Aars-Nibe-Svenstrup.

Underbygning til Broen i St. 709-10

Spændvidde 6 Fod (Fastsat Spændvidde 6 Fod)

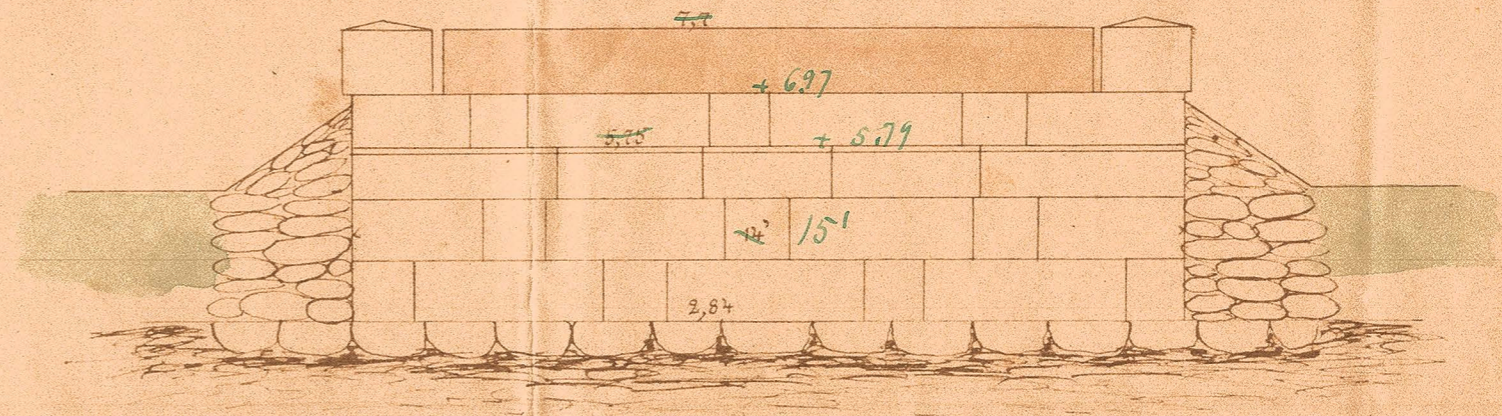
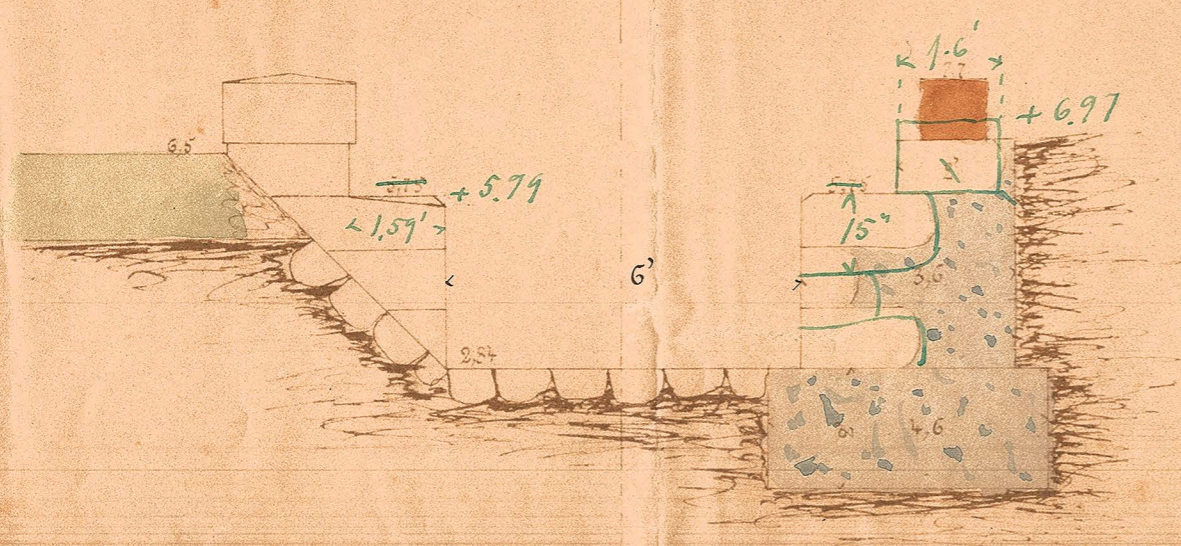
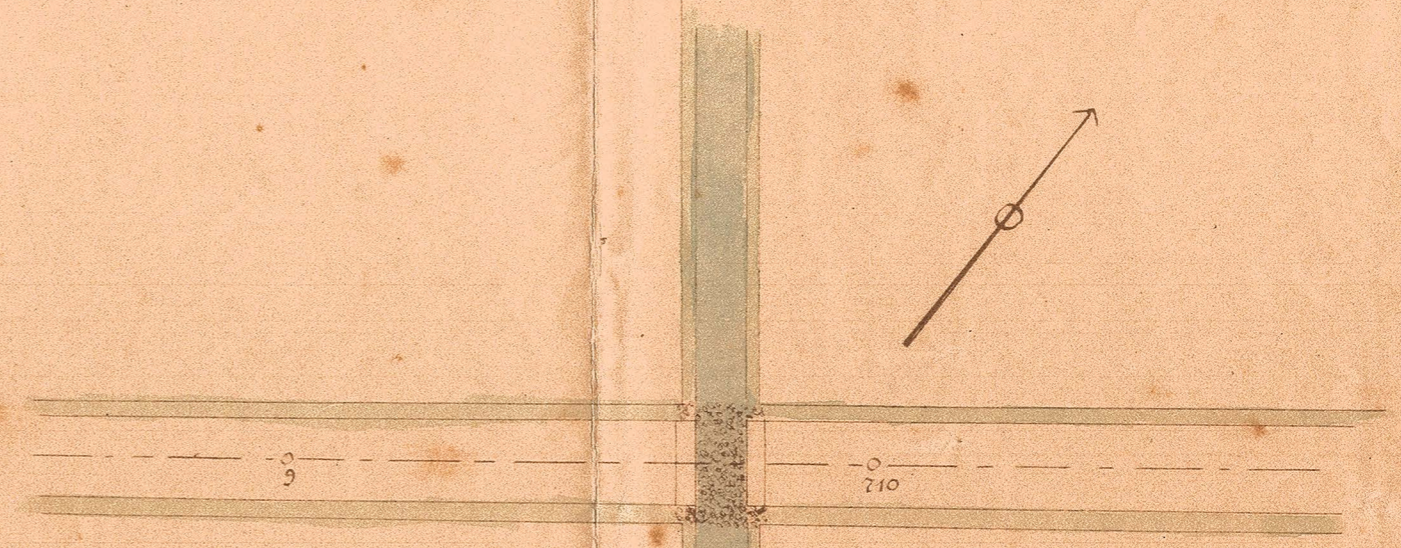
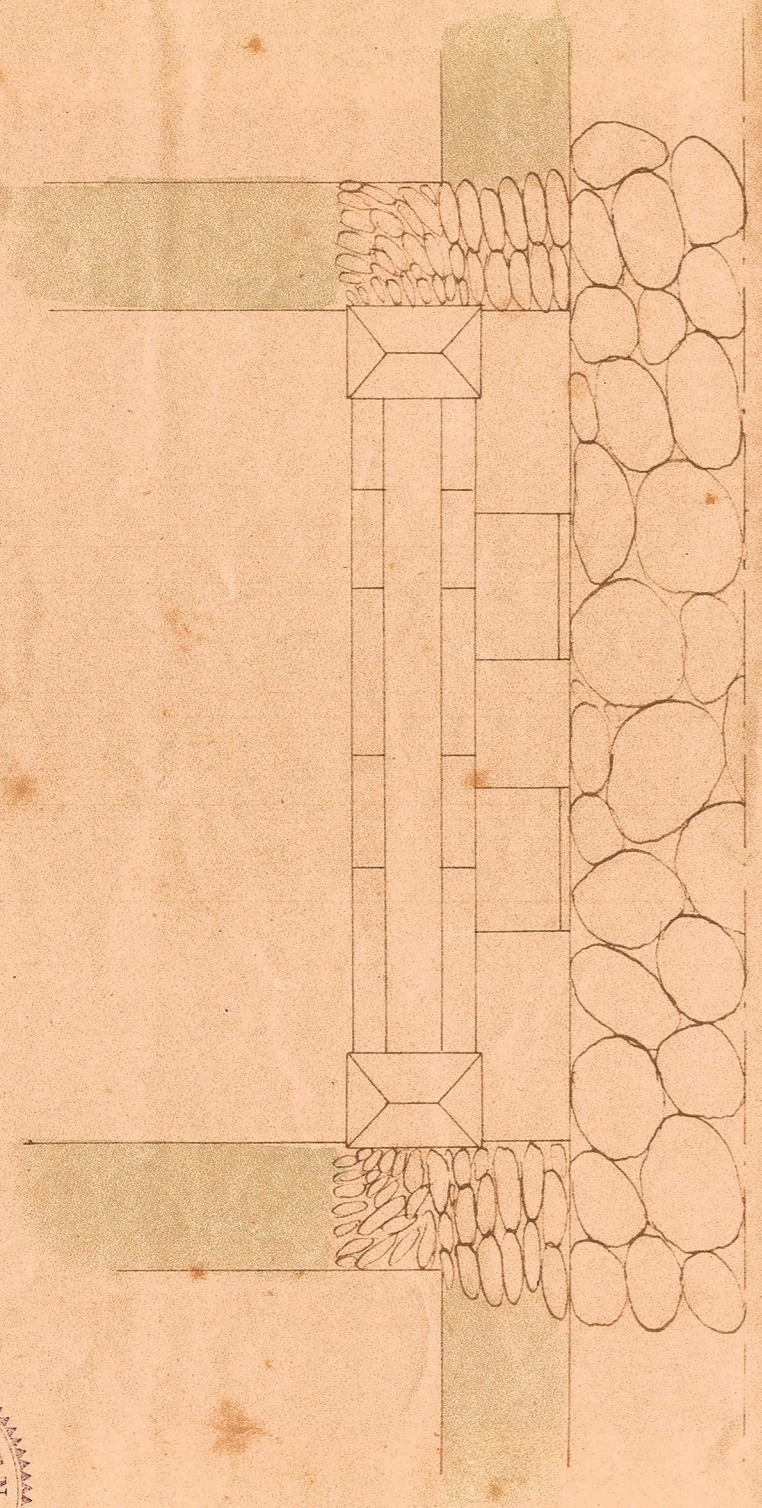
Approbet paa nedenanførte Betingelser.
 1° Pilleenes Længde i Løbets Retning forøges paa 1/4 Stk.
 2° Dragrøskiftet gøres mindst 15" højt og Løbes- og Bindedrøskifterne indrettes i Henhold hertil.
 Skiftet ovenover Dragrøskiftet skal være af hvide Sten i Overensstemmelse med Normaltegningen.
 Disse Skifter gives de paa Plannen med Grønt indtegnede Maal og Stør.
 3° Med Hensyn til Fundamenternes Dybde og deres Sikring forbeholdes nærmere Bestemmelser til Byggegrunden er udgravet.
 Kjøbenhavn d 25 August 1897
